## AMPLIACIÓN DE INFORMACIÓN N° 2

ESTUDIO DE IMPACTO AMBIENTAL CATEGORÍA II -  
PROYECTO PH LA FORESTA  
PROMOTOR: SOCIEDAD URBANIZADORA DEL CARIBE, S.A.

El presente documento responde a la solicitud de ampliación del Estudio de Impacto Ambiental “PROYECTO PH LA FORESTA”, de la cual Sociedad Urbanizadora del Caribe, S.A. fue notificada el 8 de febrero de 2024, por medio de la nota DEIA-DEEIA-AC-0198-1110-2023 del 11 de octubre de 2023.

*Fuente: Promotor del proyecto*  
**Figura 1. Vista del Área Inundable**

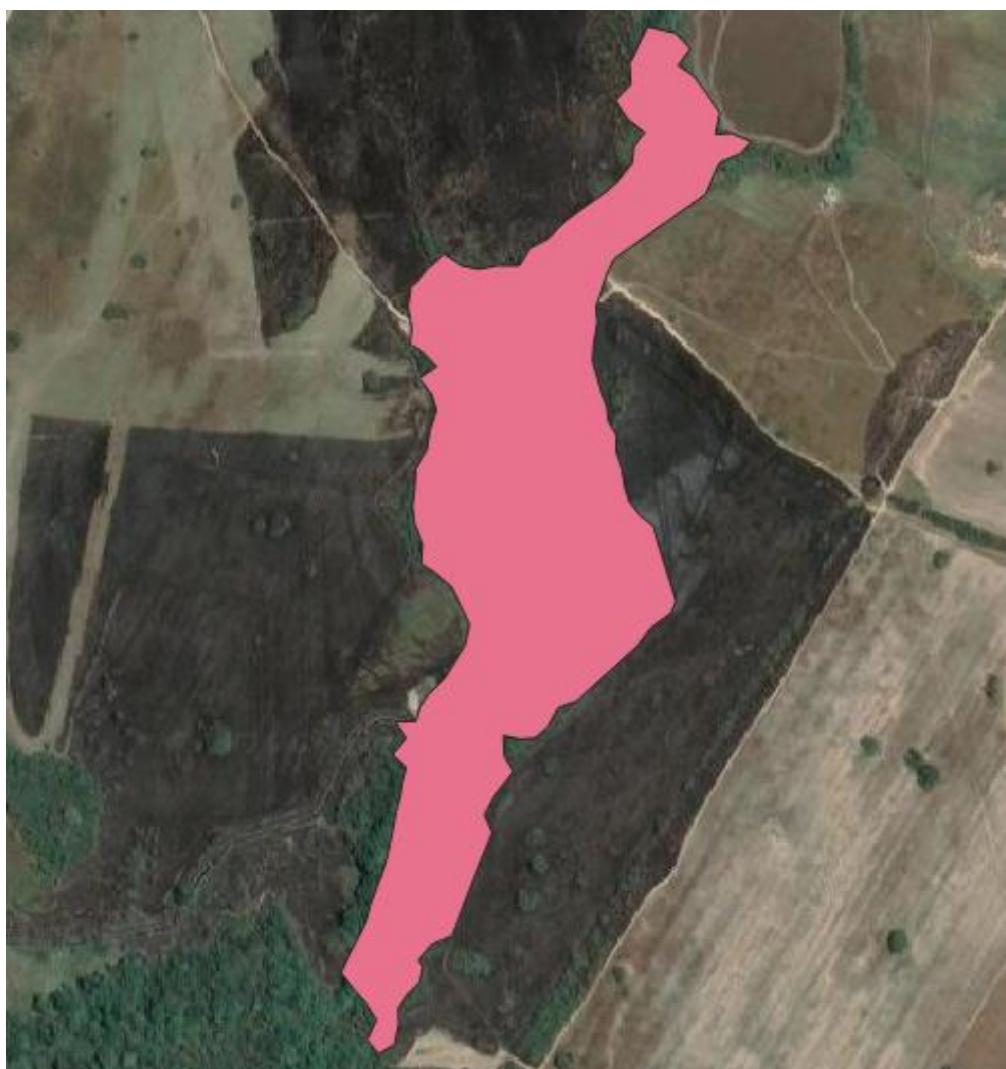
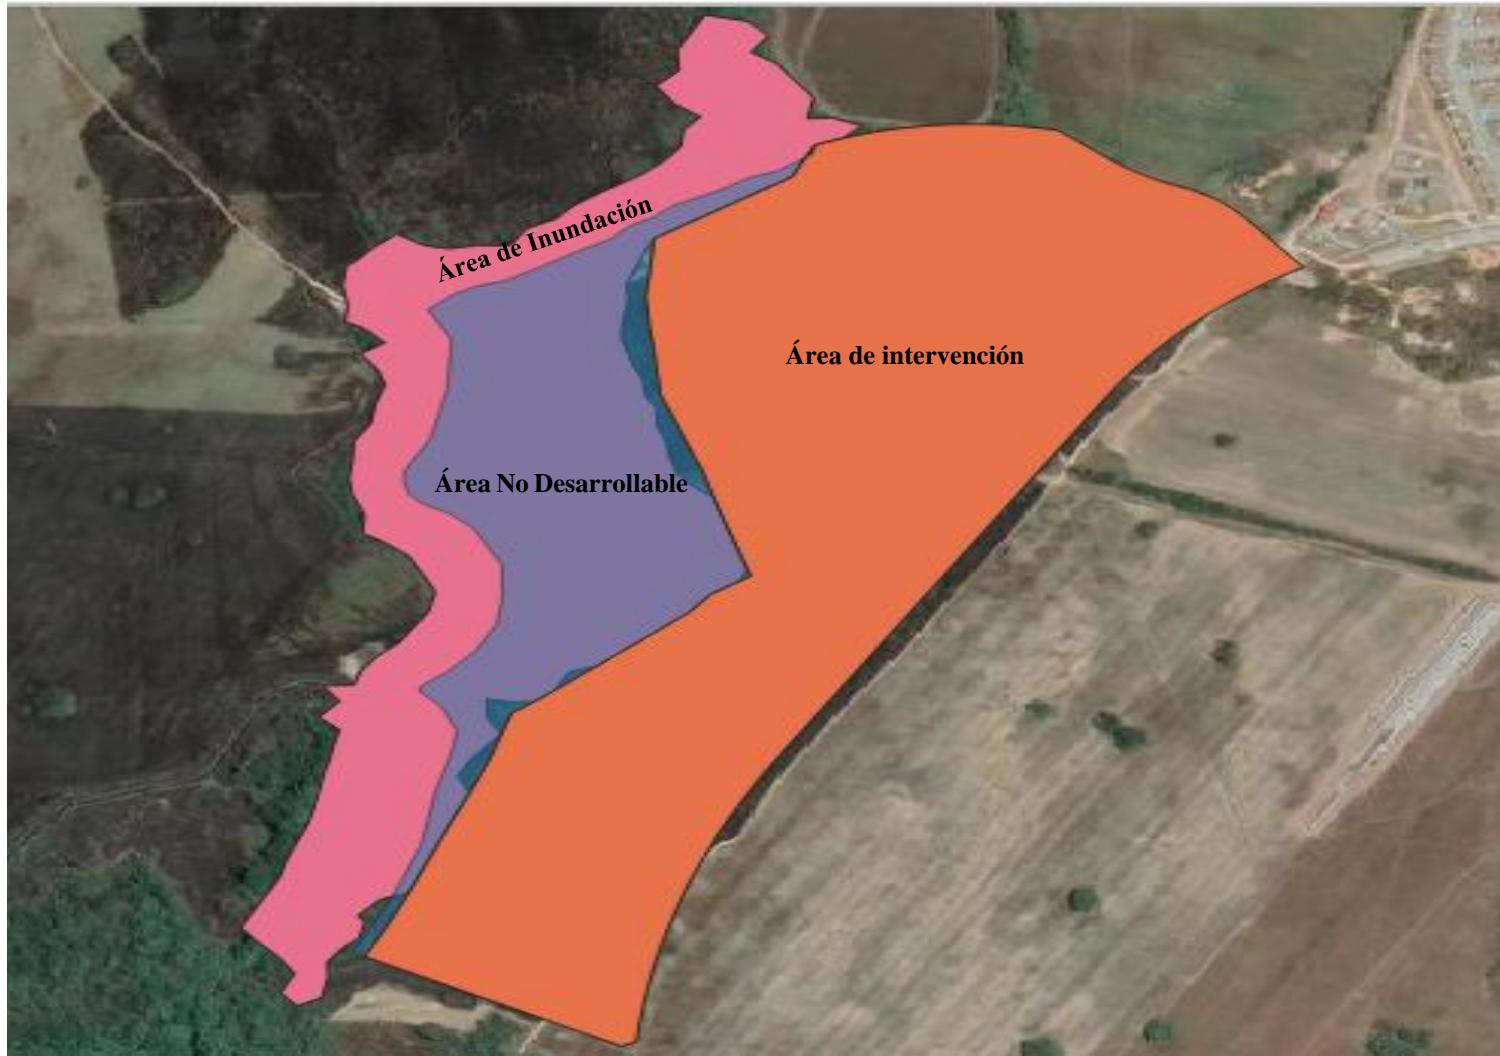
1. En respuesta a la **pregunta 2** de la primera información aclaratoria, literal (a), relacionada con presentar la superficie y coordenadas en secuencia lógica, que determinen el área total a desarrollar..., indicaron que “el polígono de intervención (que incluye áreas de lotes, áreas de calles, áreas de uso público, tanque de agua, estación de bombeo de aguas residuales, servidumbre pluvial, pozo) es de 25 ha + 2,536.76 m ” y se presentan el listado de coordenadas de dicho polígono. Las coordenadas aportadas fueron remitidas a la Dirección de Información Ambiental (DIAM) para su correspondiente verificación, y mediante MEMORANDO-DIAM-1481-2023, recibido el 24 de agosto de 2023, DIAM informa que con los datos proporcionados se determinó lo siguiente: “Área de intervención =24 ha + 8,290.58 m<sup>2</sup>, Área de Inundación = 16 ha + 3,290.9 m, Área no desarollable = 8 ha +7,701.85 m ...”. En mapa ilustrativo, se observa un traslape entre los límites del área de intervención, área de inundación y área no desarollable; además, el polígono del proyecto se observa sobrepuerto sobre Red Vial existente. De lo anterior, indicamos que el Área de Intervención del proyecto verificada por DIAM, no concuerda con la indicada en la respuesta de la primera información aclaratoria, además del traslape entre las zonas mencionadas. Por lo que se requiere:

- a. Aclarar la superficie total del proyecto (área de intervención) y presentar coordenadas en secuencia lógica que definen el polígono total a desarollar.

- b. Verificar límites y aportar coordenadas en secuencia lógica de las zonas de área de intervención, área de inundación y área no desarrollable, de tal manera donde se observe un solo alineamiento que delimiten las áreas indicadas, e indicar superficies.
- c. Aclarar la sobreposición del área de intervención y Red Vial existente. Representar mediante plano general del proyecto; además de lo solicitado en el punto anterior (b).

Se puede apreciar en la siguiente figura las siguientes áreas: área de intervención (área naranja), área de inundación (área rosada), área no desarrollable (área azul).

Como se observa en la figura 4, y como indica el Informe de verificación de coordenadas, el área no desarollable y área de inundación coinciden parcialmente en su área. El área no desarollable se ubica en su mayor parte sobre el área inundable. Precisamente por esta razón, esta área se estimó como no desarollable, ya que en estudios hidrológicos presentados, la planicie de inundación se ubica en este sitio. Esta área de coincidencia entre el área inundable y área no desarrollable es el área en color morado que aparece en las figuras 4 y 5.

**Figura 7. Vista de tubería pluvial del desarrollo de Santa Mónica**

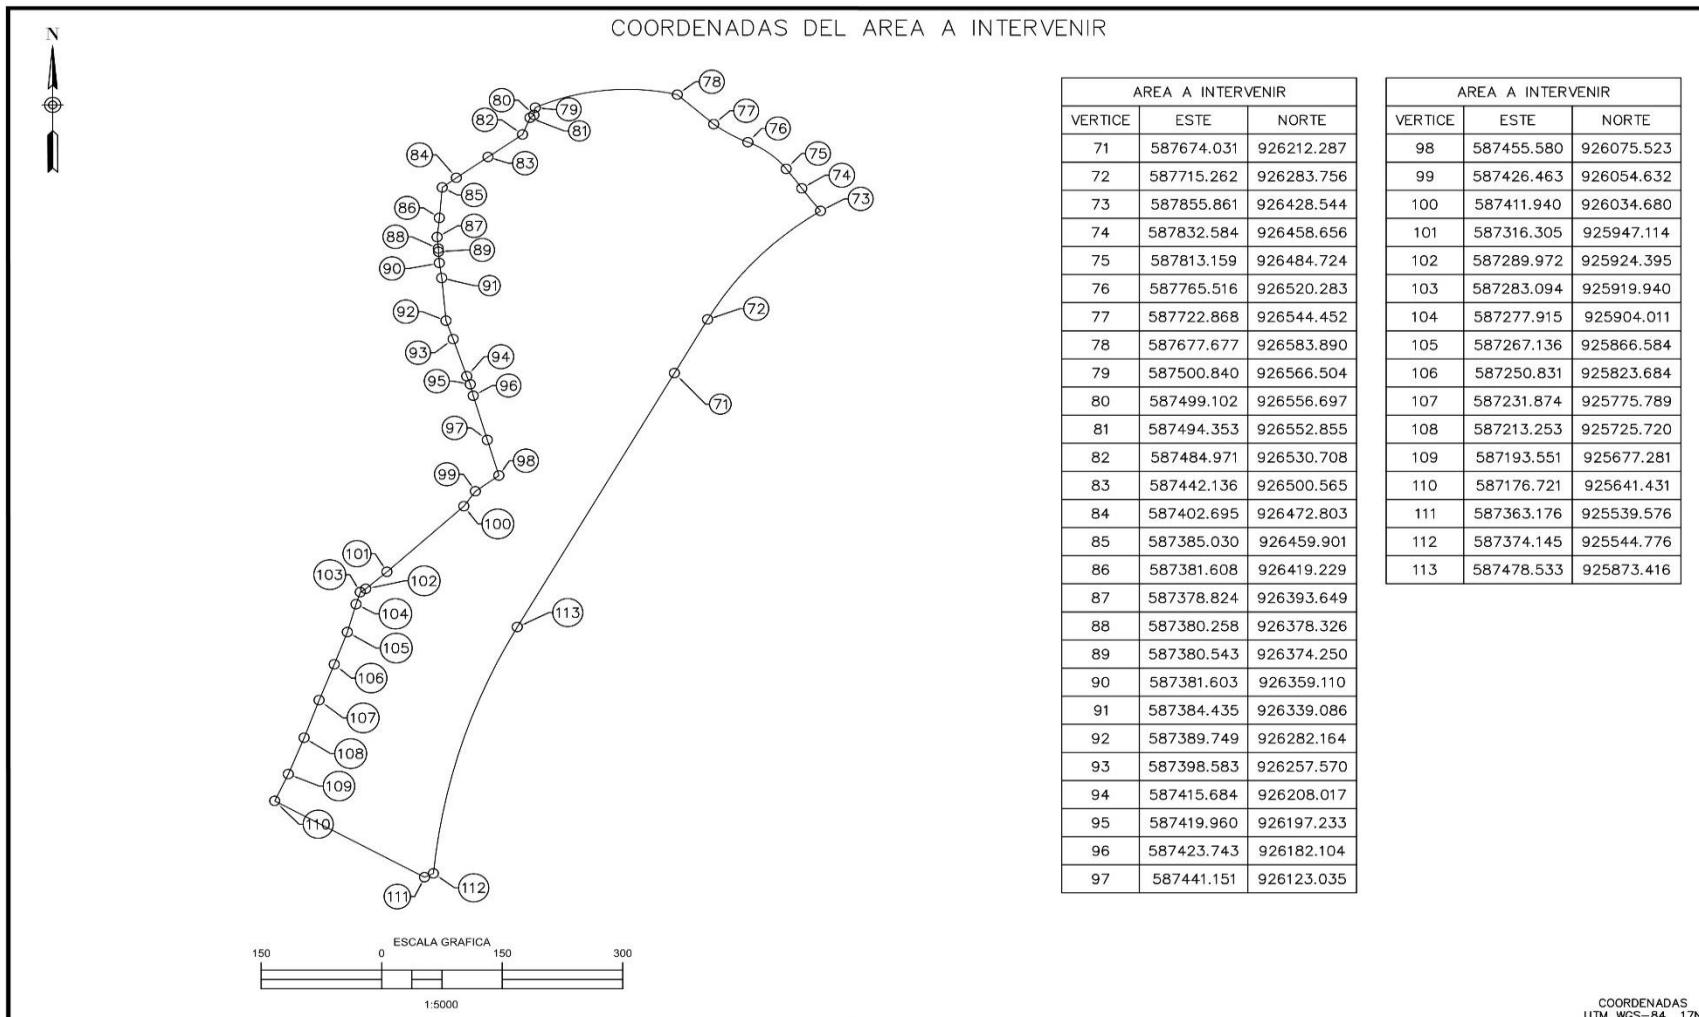
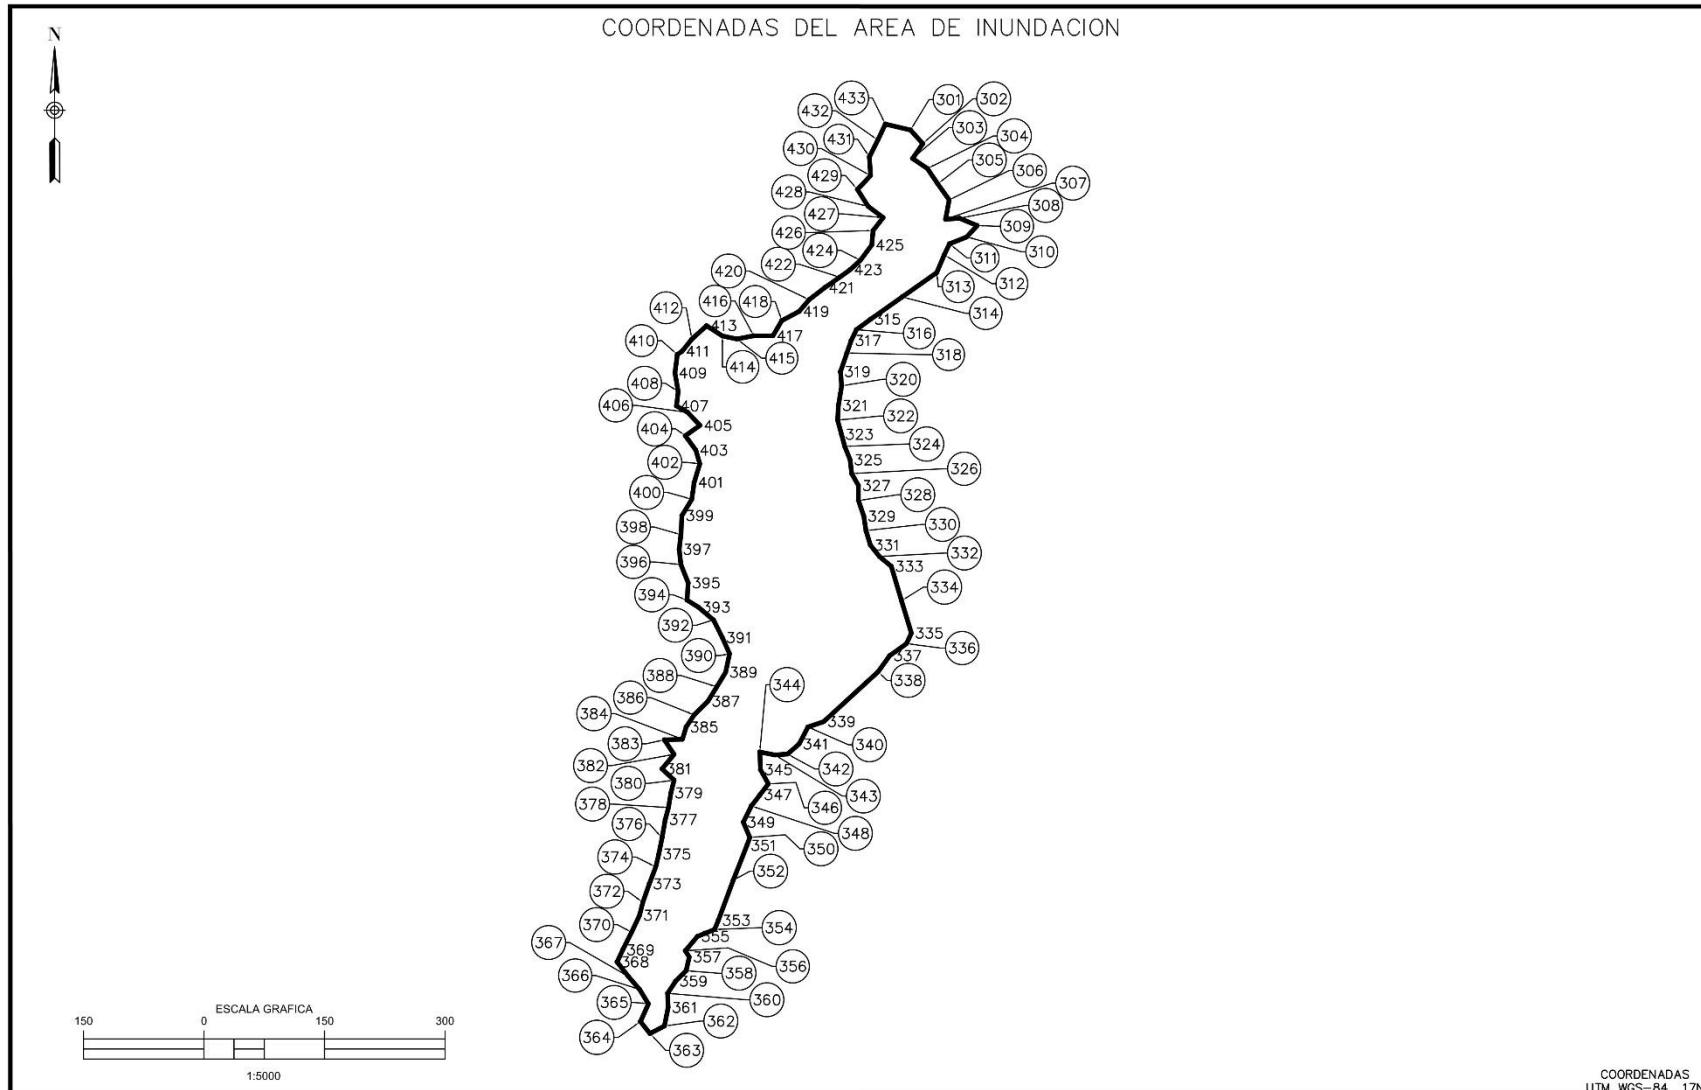
3. Mediante **MEMORANDO DSH-705-2023**, la Dirección de Seguridad Hídrica, en respuesta a la evaluación de la primera información aclaratoria del EsIA, indica que, "... *hemos detectado una posible fuente hídrica que atraviesa el polígono en la parte norte (área de construcción), ...*". Por consiguiente, solicita realizar inspección por parte de la Regional de Coclé al área del proyecto para verificar la existencia de cuerpo de agua o quebrada que entra al proyecto en la parte norte (área de construcción de PH La Foresta...). Además, en mapa ilustrativo generado por la Dirección de Información Ambiental (DIAM) mediante Memorando DIAM-1481-2023, en verificación de coordenadas aportadas en la primera información aclaratoria, se observa una fuente hídrica en la parte norte que entra y sale del polígono del proyecto propuesto. Aunado a lo anterior, mediante nota **DRCC-1192-2023**, la Dirección Regional de Coclé, remite informe técnico de inspección de la Sección Operativa de Seguridad Hídrica dando respuesta al **MEMORANDO DSH-705-2023**, indicando que, "...*se puede apreciar que hay un drenaje natural en la parte norte que desemboca en la Quebrada Quitamaca, que entra dentro de los terrenos del proyecto en unos 150 a 160 metros...*"

- a. Presentar superficie y las coordenadas con secuencia lógica, que determinen el área total a desarrollar (área de lotes, áreas de calles, áreas de uso público, tanque de agua, estación de bombeo de aguas residuales, servidumbre pluvial, pozo), donde se excluya el área de servidumbres de las fuentes hídricas.

- b. Aportar plano donde se indique el ancho del cauce de la fuente hídrica donde se establezca el área de protección con sus respectivas coordenadas de tal manera que cumpla con lo establecido en la Ley 1 de 3 de febrero de 1994 (Ley Forestal).

El promotor del proyecto solicitó una inspección del proyecto en base al Informe Técnico SOSH-No. 194-2023 emitido por la Sección Operativa de Seguridad Hídrica Regional de Coclé. Con esta nota de solicitud, se presentó un informe con las condiciones hídricas actuales en la parte norte del proyecto, informe adjunto en los Anexos. En la información contenida en este informe, se menciona que el proyecto en su parte norte, por su topografía presenta un drenaje o zanja que proviene de la finca 35619 ubicada en la parte norte del proyecto PH La Foresta, que drena sus aguas hacia el polígono de PH La Foresta, sumado a esta condición; también se evidencia que en la parte norte del polígono hay una tubería pluvial que está siendo instalada por el Desarrollo Santa Mónica como parte de los trabajos de infraestructura contemplados para este macro desarrollo.

Esta tubería pluvial llega hasta un cabezal de concreto temporal, que una vez terminen los trabajos de instalación, drenará las aguas pluviales hacia la quebrada Hamaca. Actualmente esta agua cae en los terrenos del proyecto PH La Foresta y por la topografía se empoza, al igual que la proveniente de la finca 35619 al norte. Estos trabajos de infraestructura pluvial se encuentran detenidos actualmente y se retomarán con la construcción del PH La Foresta

Teniendo en cuenta lo expuesto, debido a la terminación de tubería pluvial al norte del polígono del proyecto, y los rellenos que se realicen en la finca 35619 en su desarrollo urbanístico, no habría afectación de drenajes o zanjas propiamente dentro del polígono del proyecto PH La Foresta.

- a. En base de la nota de Desarrollo Inmobiliario Santa Mónica, S.A., se indica que se está construyendo el sistema pluvial de esa zona. Por lo cual no se contemplan servidumbres en fuentes hídricas, por lo cual no se altera la superficies ni coordenadas del área a desarrollar. Se adjunta plano de infraestructura pluvial que está desarrollando Santa Mónica, S.A.

- b. Este punto no aplica, ya que no se contempla área de protección dentro del polígono de PH La Foresta, debido a que el agua que drene en la parte norte se canalizará en la infraestructura que ya inicio construcción. Ver plano de infraestructura pluvial del Desarrollo Santa Mónica.
